Opinia Nr 007638

przeprowadzonych oględzin - ekspertyzy urządzeń grzewczo-kominowych

w budynku przy ul. Niepodległości 154A/5 w Wałbrzychu
dotycząca urządzeń grzewczo-kominowych używanych przez
BOK - Podgórze

Opinia Nr 007639

Opinia 07638

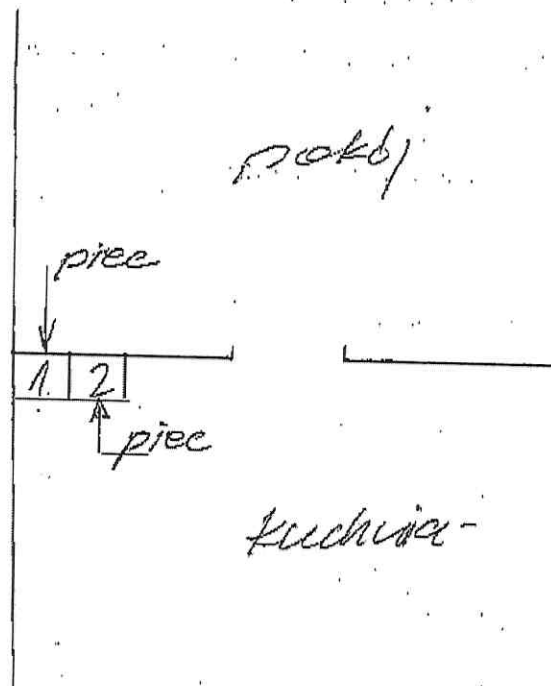
Pracę grzewczą w pokoju podłączoną do
grzewczy w 1.
Pracę grzewczą w kuchni podłączoną do
grzewczy w 2.
Należy zapewnić dopływ powietrza z zewnątrz.

Inne uwagi: Brak jest wentylacji wymiennej w kuchni.

Opis 076 39-

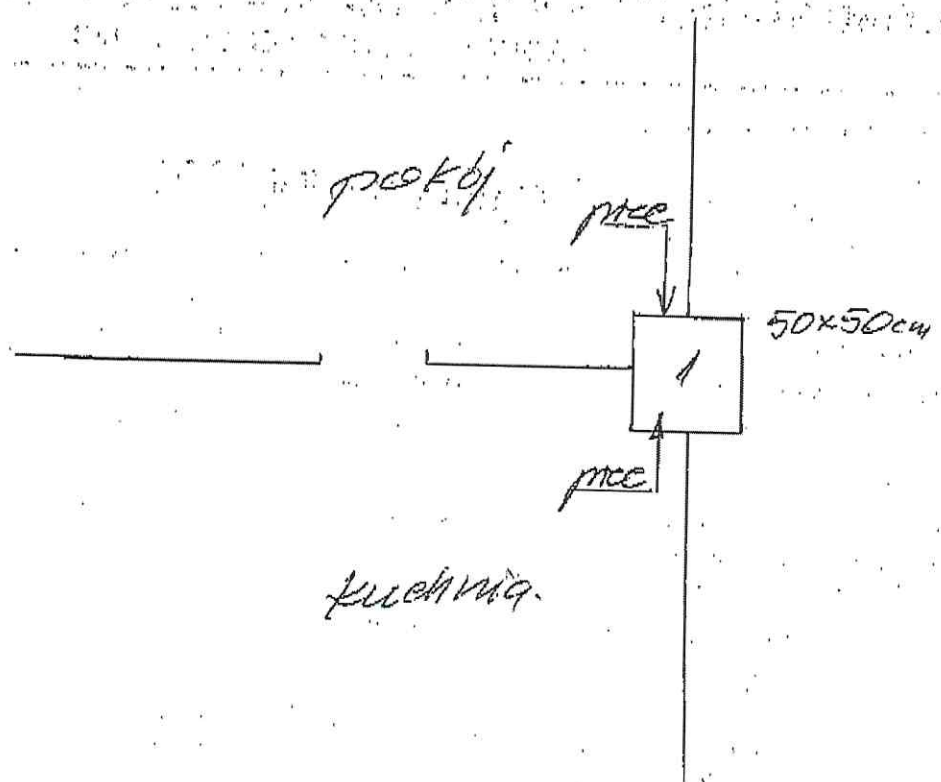
Grzejnik grzewczy w pokoju podłączony do
przewodu m. d. o wym. 50x50 cm.
Grzejnik grzewczy w kuchni podłączony do
przewodu m. d. o wym. 50x50 cm.

Należy zapewnić dopływ powietrza z zewnątrz.

Inne uwagi: Budek jest wadliwiej wykonany w kuchni.
